改善箇所説明図④

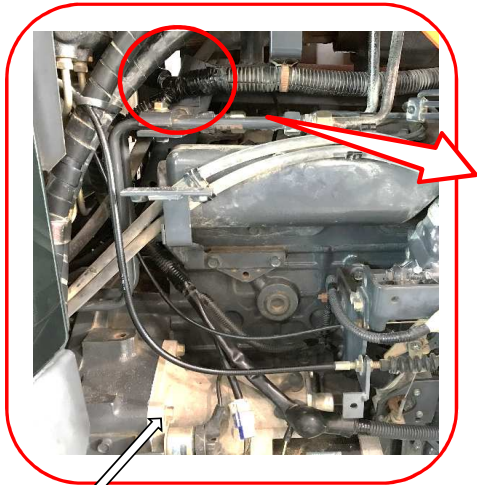
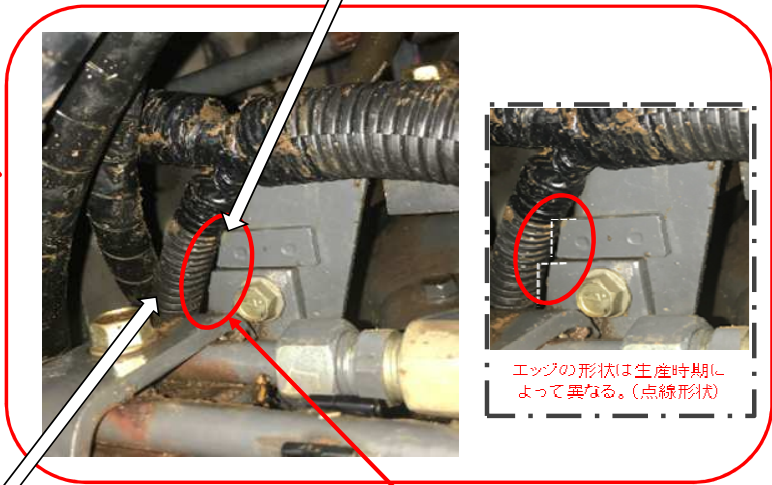
基準不適合発生箇所

エッジの形状は生産時期によって異なる。(点線形状)

農耕用トラクタにおいて、電気配線の取り回しが不適切なため、電気配線とパワーステアリングコントローラ固定用ブラケットのエッジ部が接触しているものがある。そのため、走行振動等により、当該電気配線の被覆が摩耗し短絡して、最悪の場合、火災に至るおそれがある。

変更後

全車両、電気配線の配線経路を変更するとともに配線固定用のステー、クランプ及びクリップを追加する。また、電気配線に損傷が見られるものは、電気配線を新品に交換する。
